EN LO PRINCIPAL: Deduce reclamación administrativa del artículo 20 de la Ley 19.300, en contra de la resolución de calificación ambiental del proyecto que indica; **PRIMER OTROSÍ:** Acompaña documentos. **SEGUNDO OTROSÍ:** Acredita Personería. **TERCER OTROSÍ:** Notificaciones.

HONORABLE COMITÉ DE MINISTROS

El proyecto Fenix Gold corresponde a un proyecto de explotación de mineral de oro desde un yacimiento ubicado en el Cerro Maricunga, en la comuna y provincia de Copiapó, Región de Atacama.

Sin perjuicio de lo anterior, la Comisión de Evaluación calificó ambientalmente desfavorable el Proyecto por medio de la RCA N° 202203001100, que por este acto se reclama. De los múltiples aspectos técnicos y sociales involucrados en un proceso de evaluación de un EIA de un proyecto minero, el rechazo del EIA se fundó en un solo elemento, consistente en que el Titular del Proyecto no habría entregado información suficiente que permita descartar efectos adversos significativos sobre la cantidad y calidad de los recursos renovables, específicamente sobre las especies de fauna *Chinchilla chinchilla*, *Lama guanicoe* y *Vicugna vicugna*, conforme a los artículos 11 letra b) y 16 inciso 4° de l

Adenda N° 1 Fenix Gold. Pag. 320

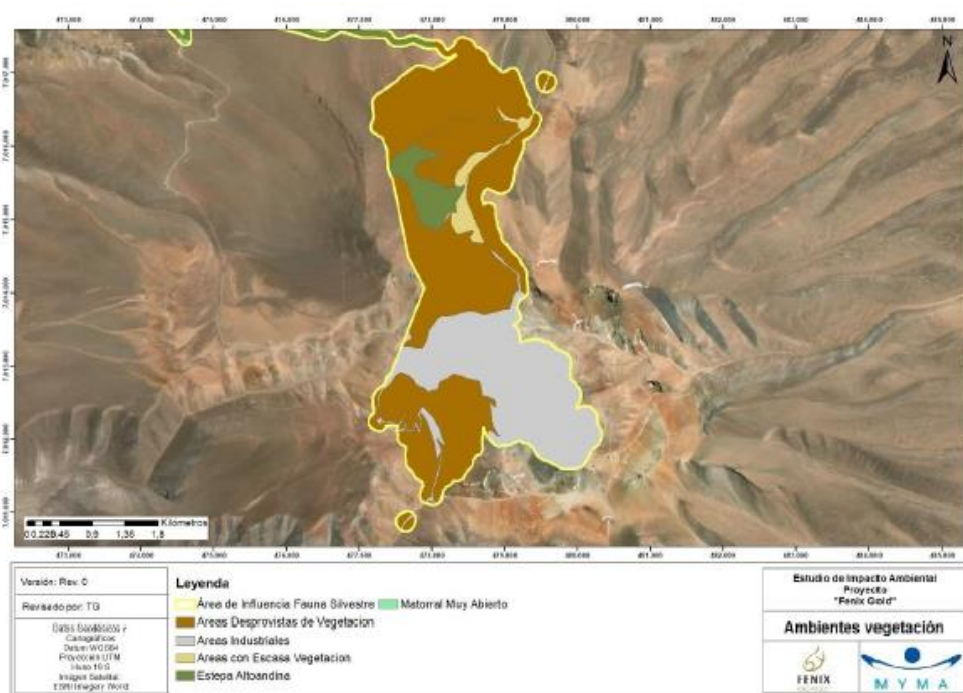
83. En la Observación 4.25 del ICSARA N° 1 se solicitó a mi representada realizar una nueva campaña específica respecto a la *Chinchilla chinchilla*. En particular se solicitó generar un mayor esfuerzo de detección toda vez que el presentado se consideró insuficiente a nivel metodológico. Como antecedente, los monitoreos de CONAF con trampas cámaras requieren un promedio de 1 semana para registrar un ejemplar de chinchilla altiplánica, por lo tanto, se indicó que trampeos de 2 o 3 noches es muy poco probable que obtengan registros.

84. En atención a la Observación 4.25 del ICSARA N° 1, mi representada dio respuesta a la misma en el Adenda N° 1, acogiendo lo solicitado, informando que se realizó un estudio específico de *Chinchilla chinchilla* realizado mediante la instalación de 9 trampas cámaras entre los días 26 y 27 de febrero, revisadas el día 9 de marzo - en primera instancia- y luego mantenidas activas durante los meses de marzo y abril, para ser retiradas y revisadas el 4 de mayo de 2021 (es decir, un total de 66 días).

87. Según los resultados obtenidos en el estudio específico de *Chinchilla chinchilla* (Anexo IV-6 de la Adenda), **no se registró la presencia de *Chinchilla chinchilla* en ninguna de las 9 trampas cámaras instaladas en el área de estudio.**

Ubicación de Trampas cámara campaña septiembre-noviembre 2021

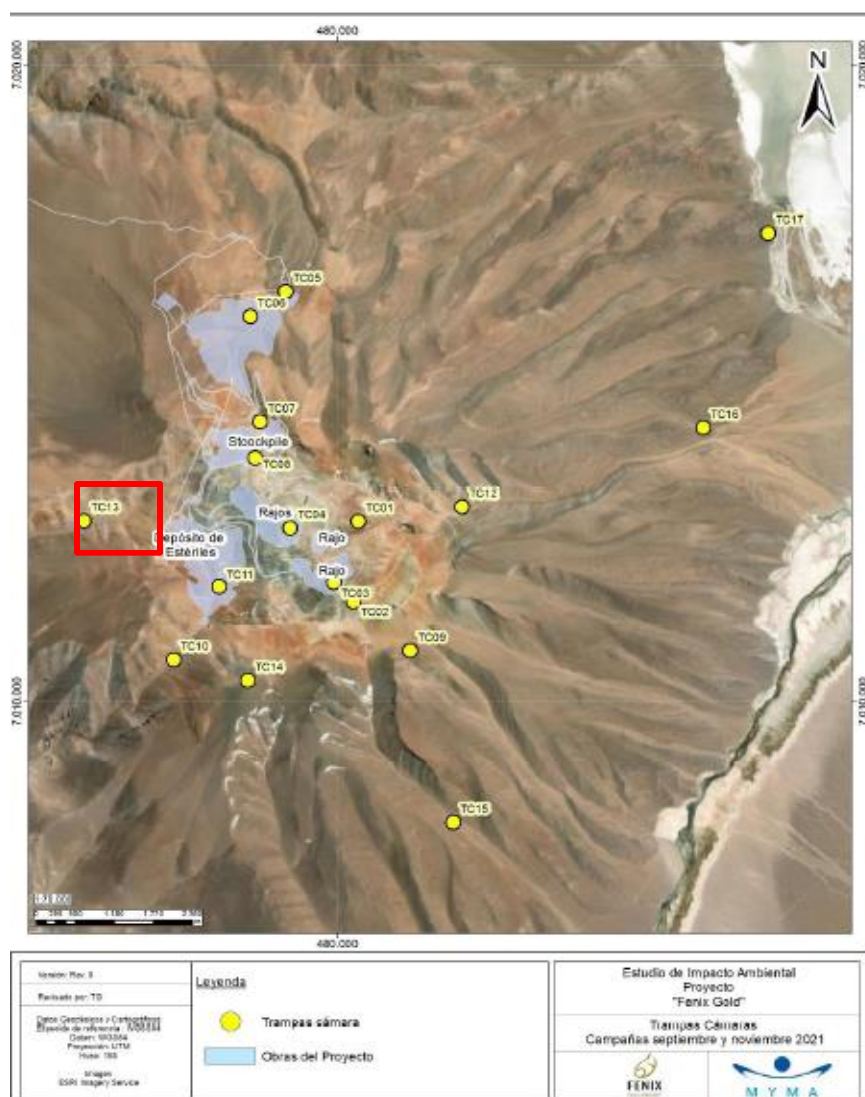
88. En virtud de la respuesta en contenida en la Adenda N° 1, la autoridad planteó la Observación 4.14 en el ICSARA Complementario indicando que con relación al “Estudio específico *Chinchilla chinchilla*”, de las 9 cámaras, Fenix Gold instaló 4 cámaras trampas al interior del área de Proyecto, pero una sola en obras principales del mismo, lo cual se consideró insuficiente por la Autoridad. Al respecto, se solicitó analizar las condiciones existentes de hábitat potencial para *Chinchilla chinchilla* (ambientes rocosos que constituyen el hábitat natural de la especie) respecto a obras tales como Planta ADR, Pila de lixiviación, acopios de mineral (1-2), Rajo Norte, Rajo sur, Botadero, Rajo central A, Rajo central B. Por lo anterior, se solicitó realizar una

89. Haciéndose cargo de lo anterior, Fenix Gold en la Adenda Complementaria, dio respuesta a la Observación 4.14 aclarando que el primer esfuerzo de muestreo incluye pocas cámaras trampa en el área de las principales obras areales del Proyecto, dado que en esta zona no se encuentran sitios apropiados para hábitat de chinchillas (predominan áreas industriales, áreas desprovistas de vegetación y áreas con escasa vegetación). Como se muestra en la siguiente figura:

90. Sin perjuicio de lo anterior, se acogió lo solicitado, por lo que se realizó una nueva campaña de monitoreo mediante el uso de trampas cámara en el lugar de emplazamiento de las futuras obras del Proyecto indicadas por la Autoridad, correspondientes a la Planta de ADR, la Pila de Lixiviación, los Acopio de Mineral 1 y 2, el Botadero de Estériles y el Rajo Central A y Sur. Además, con el fin de mejorar el estándar de la información, el Titular de manera proactiva incluyó una superficie mayor a la solicitada, en las laderas del volcán.

Adenda Extraordinaria Fenix Gold – Respuesta Observación 6.1

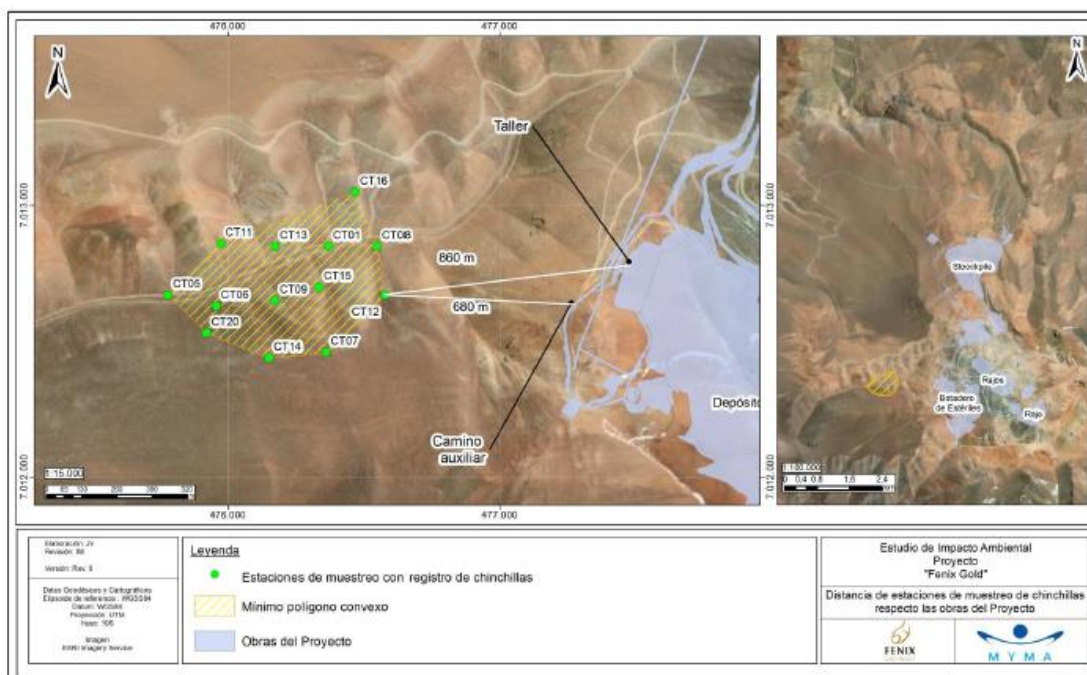
96. Sin perjuicio de lo anterior, en el ICSARA Extraordinario se realizó la Observación 4.4. por parte de la autoridad indicando que (i) en la Adenda Complementaria no se entrega información que clarifique si el sector (quebrada Vizcachita) corresponde al ámbito hogar de la especie o solo es un sector de paso; (ii) se menciona que las chinchillas se alejan de sus madrigueras no más de 200 m, pero no se entrega información respecto de la ubicación de estas; (iii) se definió un área de 500 m para el análisis, basado en información de otro proyecto evaluado ambientalmente en etapa inicial de implementación y por ende aún en análisis respecto del resultado de las medidas atinentes a la especie *Chinchilla chinchilla*. Luego, se solicita que la información que sustente la evaluación sea generada en base a antecedentes recopilados en el área del Proyecto; (iv) respecto del análisis del impacto de ruido, se propone el establecimiento de buffer a distancias en base a información de un Proyecto aún en etapa de análisis; (v) se presenta análisis de ruido por tronaduras, fundamentando que la EPA de Estados Unidos reporta diversas investigaciones donde no se identificaron efectos adversos en la fauna sobre 130 dB, por lo cual se estableció como criterio para evaluación un límite de 120 [dB], dando valores para el punto TC13 de 97 dB, valor por sobre los 85 db establecidos en la Guía de Evaluación Ambiental del SAG. Además, la Guía SEA para la predicción y evaluación de impactos por ruido y vibración en el SEIA (2019), establece que, en el caso del uso de tronaduras, se debe considerar un radio no menor a 5 km en torno a la ubicación de la tronadura. Luego se pide reevaluar el impacto en consideración a lo anterior; (vi) se debe utilizar normas de referencia vigentes de los Estados indicados en el art. 11 de la Ley 19.300, para la evaluación, y en este caso investigaciones de la EPA no cumplen con esta característica. Por tanto, se pide al Titular complementar la información presentada, reevaluar los impactos y proponer medidas adecuadas para hacerse cargo de dichos impactos.

100. Por su parte, y en relación con la Observación 6.1, referida a determinar si el área donde fue detectada la presencia de *Chinchilla chinchilla* corresponde al ámbito hogar de la especie o solo es un sector de paso, y tal como se indicó previamente, se realizó una nueva campaña en terreno, entre los días 21 de febrero y 10 de marzo de 2022, que contempló la instalación de 20 cámaras trampa por un periodo de 2 semanas. La distribución de las cámaras se realizó teniendo como punto central la cámara TC13, considerando una distancia de entre 180 y 200 m, entre cada cámara. A partir de esta nueva campaña se obtuvo un total 237 registros de *Chinchilla chinchilla* en 13 de las 20 cámaras instaladas. El detalle de la información se presenta en Anexo IV-3 de la Adenda Extraordinaria, informe “Caracterización complementaria de fauna terrestre: *Chinchilla chinchilla*”.

101. Respecto a la pregunta ii) de la observación 6.1, que guarda relación con determinar la presencia de madrigueras y el desplazamiento en torno a estas, es posible señalar que las estaciones muestrales con registros, contaban también con defecaderos, por lo que dichas áreas presentarían sectores utilizados como refugio y/o madrigueras.

102. En respuesta a las preguntas iii) y iv) de la Observación 6.1., en cuanto al desplazamiento, a partir del procesamiento de las imágenes se pudo identificar a un mismo ejemplar, individuo de gran tamaño al que le falta su ojo izquierdo, en dos cámaras trampa ubicadas a 190 m entre sí (CT05 y CT06). A partir de este hallazgo, se puede inferir que el desplazamiento de estos ejemplares coincide con los desplazamientos reportados para la especie en la literatura (Marambio et al. 2019), en torno a ~200 m. Este nuevo dato, determinado a partir de información levantada en terreno, viene a apoyar la definición de los buffers de 250 m y 500 m, establecidos a partir de información de estudios recientes respecto a la movilidad de la especie en el orden de 50 a 200 m.

105. Finalmente, de acuerdo a lo solicitado por la autoridad, se procede a reevaluar el impacto sobre la especie *Chinchilla chinchilla*, a partir del mínimo polígono convexo, que se generara utilizando como vértices las cámaras que contaron con presencia de la especie objetivo, de lo que se obtiene una superficie de 30,8 ha.

Figura IV-27: Puntos de muestreo registrados en Campaña de Terreno

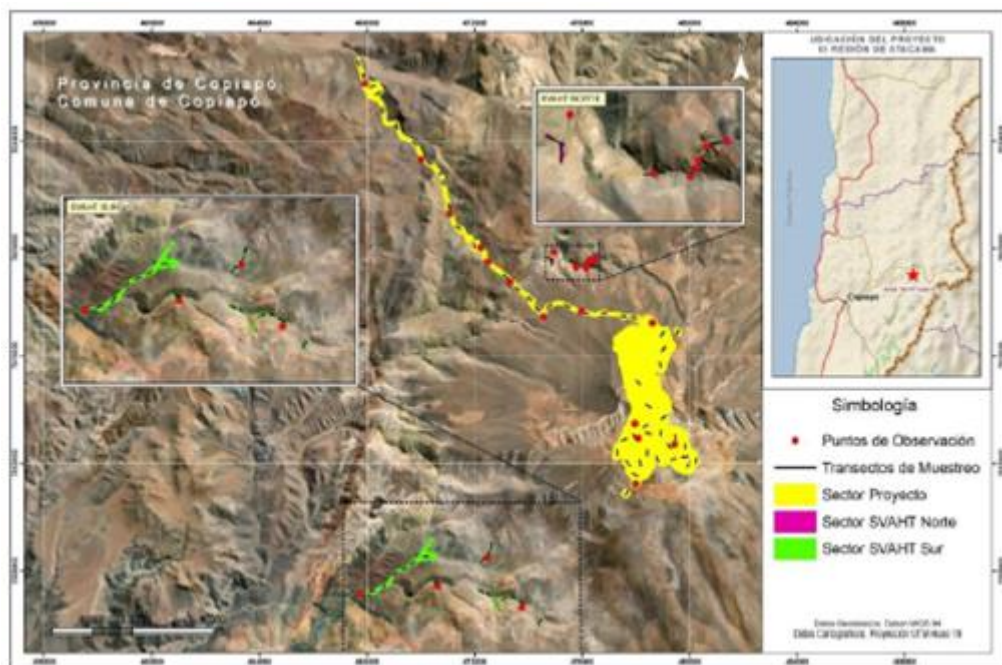
137. Observación 4.27. se solicitó a mi representada determinar claramente la situación poblacional y uso de hábitat respecto a SVAHT tanto del borde del salar de Maricunga como de quebradas laterales del Proyecto. En esta línea, se requirió a mi representada a comprometer medidas de seguimiento y censo por toda la vida útil del Proyecto para definir desviaciones de las conductas habituales de Guanacos y Vicuñas en sectores de tránsito, descanso y alimentación cercanos al proyecto.

141. Respuesta Observación 4.27. Se acoge la observación relacionada a la determinación de la situación poblacional y uso de hábitat respecto a SVAHT, y se informa la realización de un estudio específico de Camélidos a partir de una campaña de terreno ejecutada entre los días 26 de febrero y 9 de marzo de 2021, en temporada de verano. Se realizaron 75 transectos de recorridos pedestres de una longitud de 200 m., de los cuales 50 transectos se establecieron en el Sector Proyecto, 20 transectos en el Sector SVATH Sur y 5 transectos en el Sector SVATH Norte. Adicionalmente se realizaron 24 puntos de observación para cuantificar y caracterizar el tamaño poblacional de camélidos (Censo), de los cuales 13 puntos se establecieron en el Sector Proyecto, 4 puntos en el Sector SVATH Sur y 7 puntos en el Sector SVAHT

Norte. En relación a lo anterior, se adjuntó un la Figura N°IV-27, donde se presentan los puntos de observación y transectos realizados:

Figura IV-18: Evidencias de camélidos- campañas 1 y 2

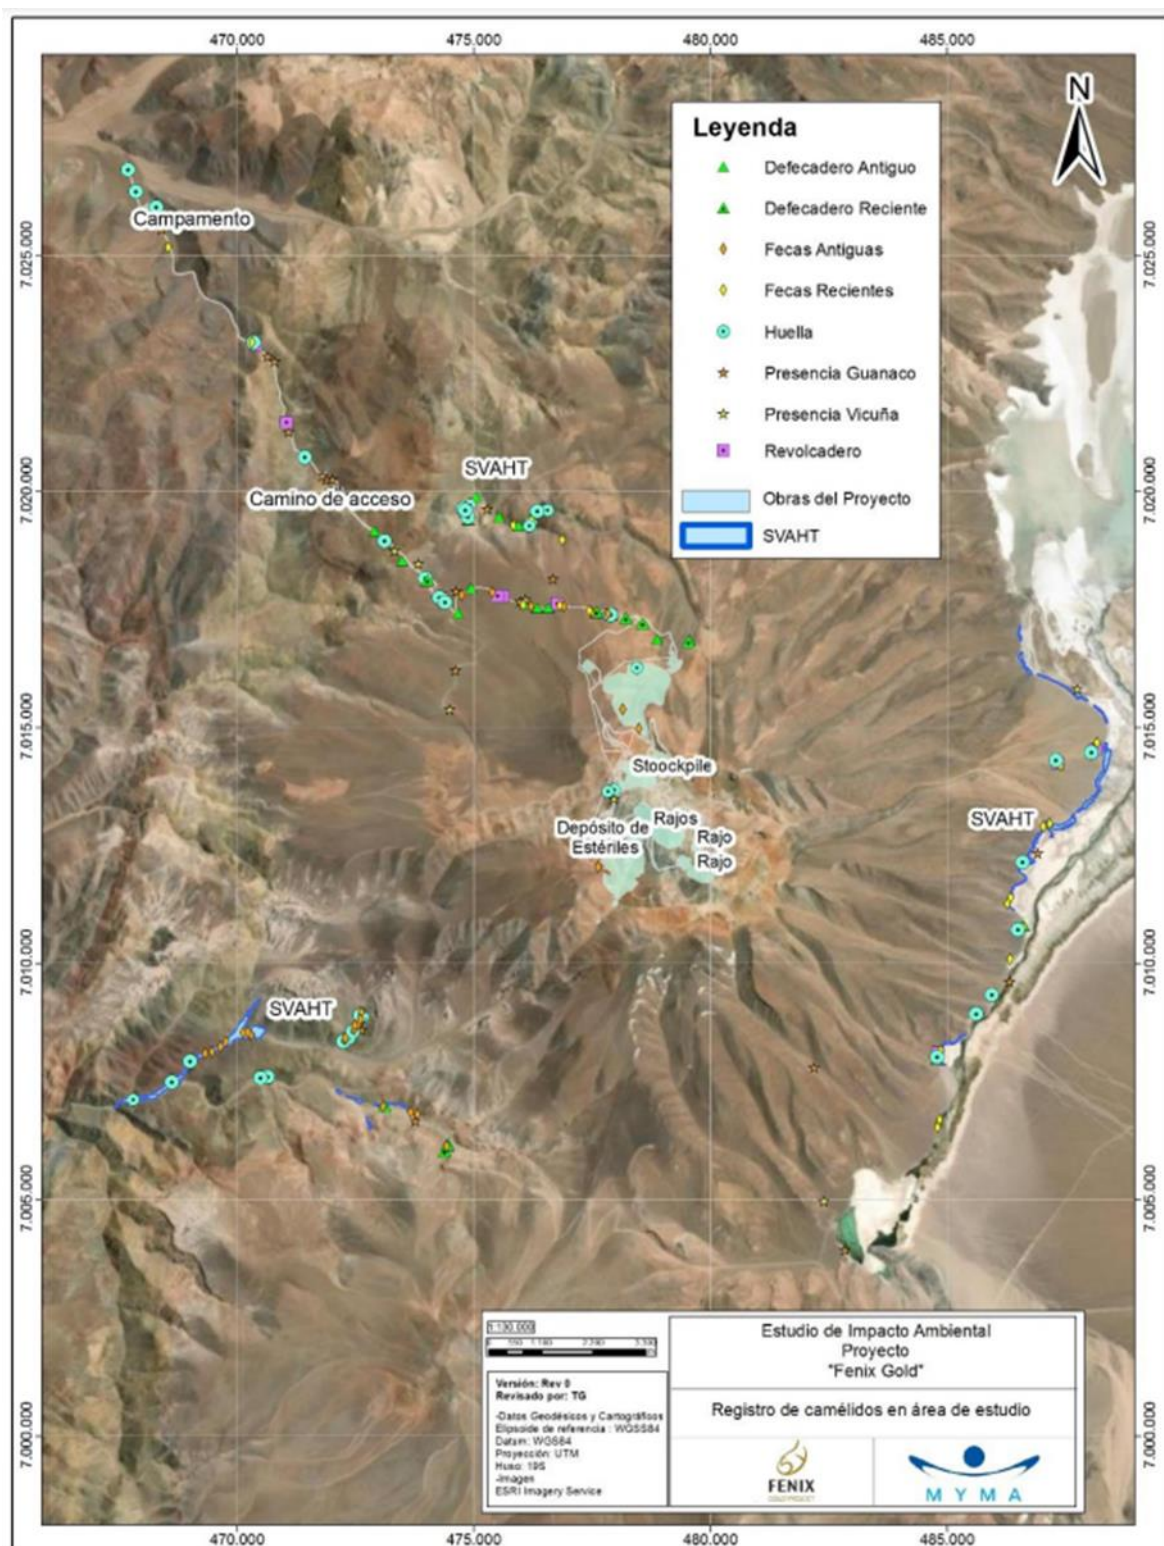
148. Línea de Base de Fauna: Observación 4.15. Respecto a la respuesta 4.27 de la Adenda, se indicó que no se describen los horarios de observación de camélidos, los utensilios utilizados ni tampoco el registro e identificación de huellas, defecaderos y revolcaderos. Por otro lado, según el mapa de la campaña, no fueron realizadas

observaciones entre el SVAHT del sector Laguna Santa Rosa y las laderas del Volcán Ojos de Maricunga, hábitat específico de ambas especies. Por lo anterior, se solicitó a Fenix Gold realizar “nuevos monitoreos en la zona indicada en cuanto se reactive la actividad biológica en el sector, de preferencia durante octubre 2021”.

154. Línea de Base de Fauna: Respuesta observación 4.15. Esta respuesta se dividió en cuatro partes: Con relación a los horarios de observación de Camélidos, se indica que se realizaron dos campañas de terreno específicamente para la determinación de uso y preferencias de hábitat de camélidos, donde el horario de búsqueda utilizado para el desarrollo de este método fue desde 9:00 hasta las 17:00 horas.
